**nasz znak:** WZP.271.1.1.2021

**dotyczy:** postępowanie o udzielenie zamówienia publicznego pn.: **Termomodernizacja energetyczna obiektu pływalni miejskiej „Wodnik” przy ul. Telemanna 1 w systemie zaprojektuj i wybuduj**

## WYJAŚNIENIA TREŚCI SPECYFIKACJI WARUNKÓW ZAMÓWIENIA

1. Rysunek poglądowy

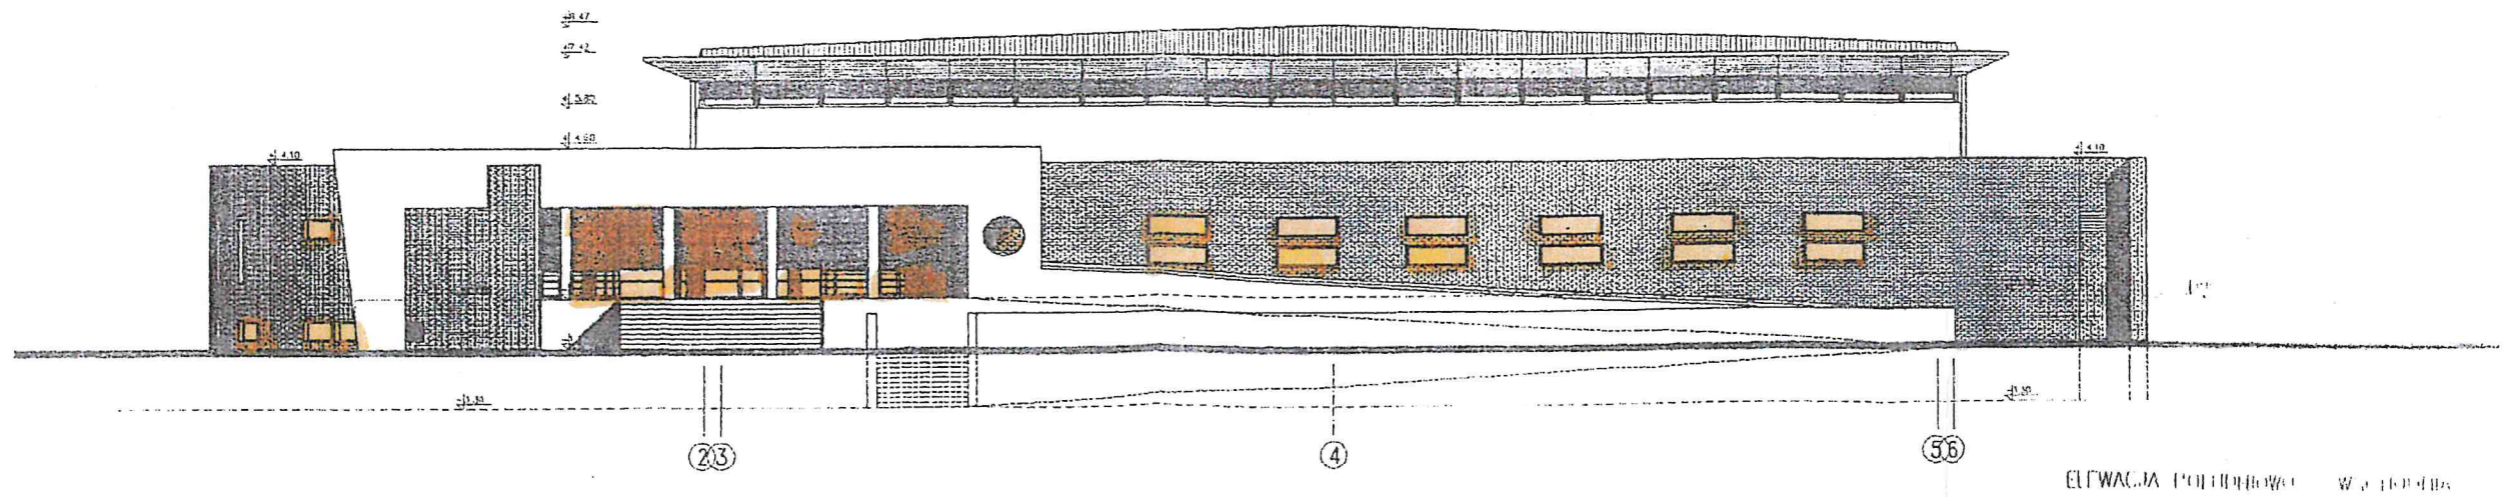
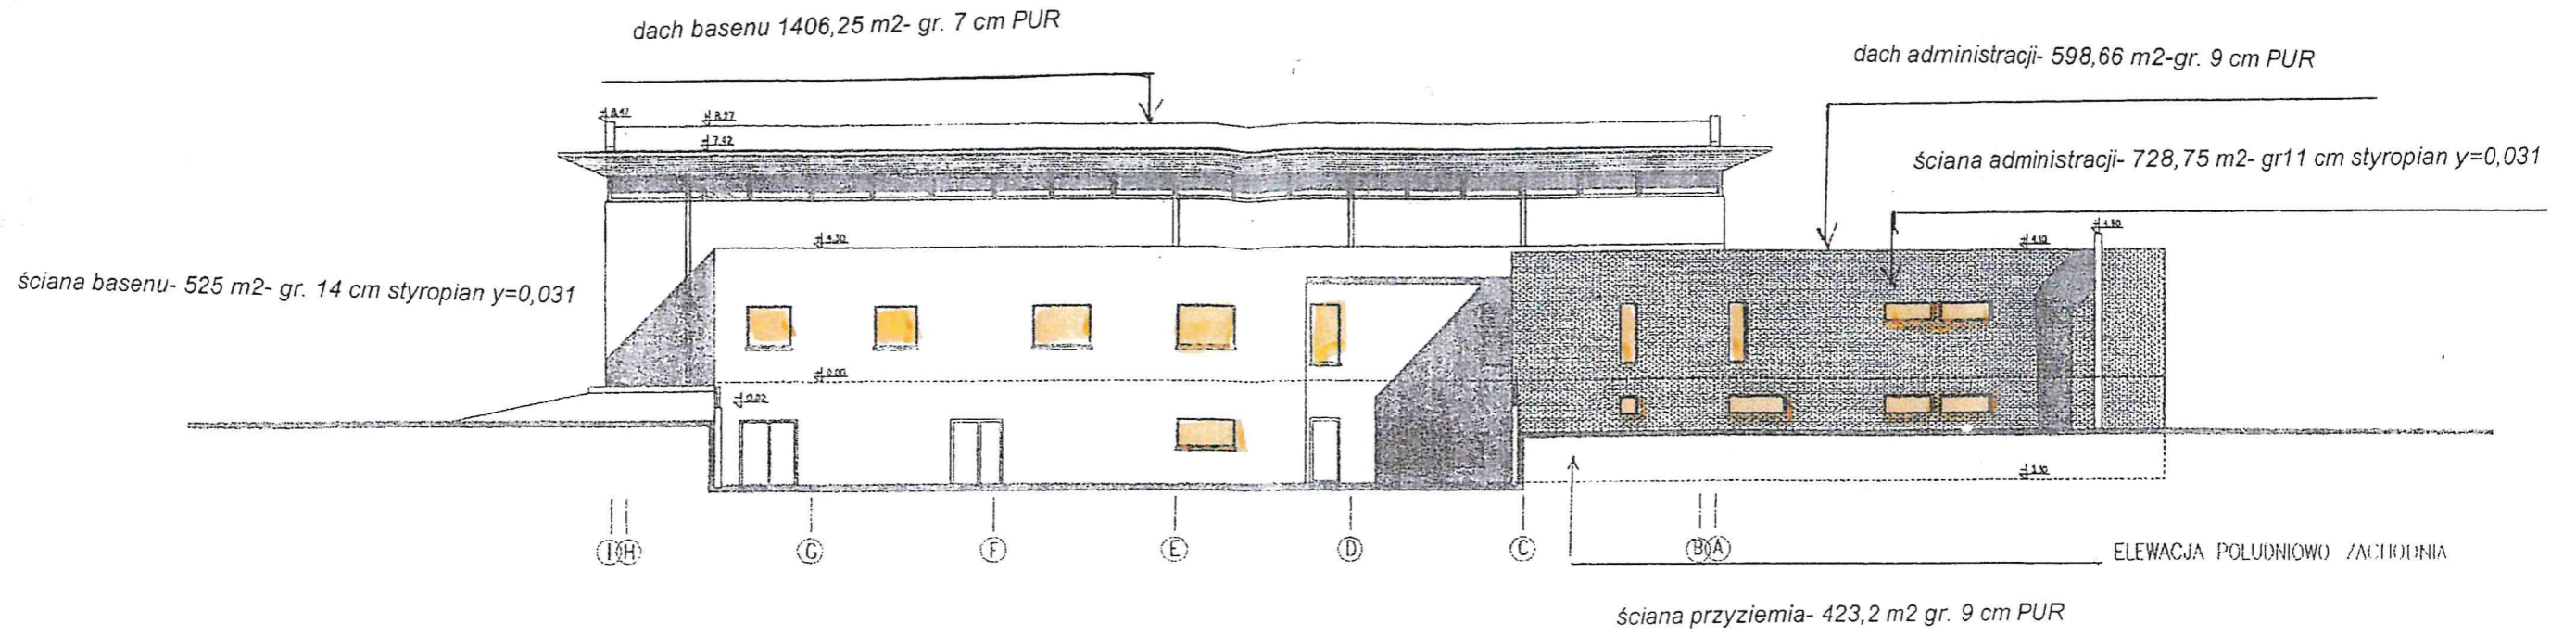
*„Proszę o sprecyzowanie które okna/witryny podlegają wymianie (proszę wskazać to na elewacji lub na rzucie). Proszę również o informację czy witryny wewnętrzne oddzielające halę basenową od pozostałej części basenu podlegają wymianie. Jeżeli tak to proszę również wskazać które.*

*Proszę wskazać (na rysunkach elewacji), które ściany podlegają dociepleniu styropianem ze wskazaniem grubości docieplenia.*

*Proszę wskazać które ściany podziemia należy ocieplić pianą PUR.*

W odpowiedzi na część pierwszą pytania Zamawiający dołącza rysunek poglądowy.

W odpowiedzi na pytanie Zamawiający dołącza rysunek poglądowy.

W odpowiedzi na pytanie Zamawiający dołącza rysunek poglądowy.

Wariant I - do wymiany okna administracji - 72,52 m<sup>2</sup>

Wariant II - do wymiany wszystkie okna - 234,08 m<sup>2</sup> + 72m<sup>2</sup>
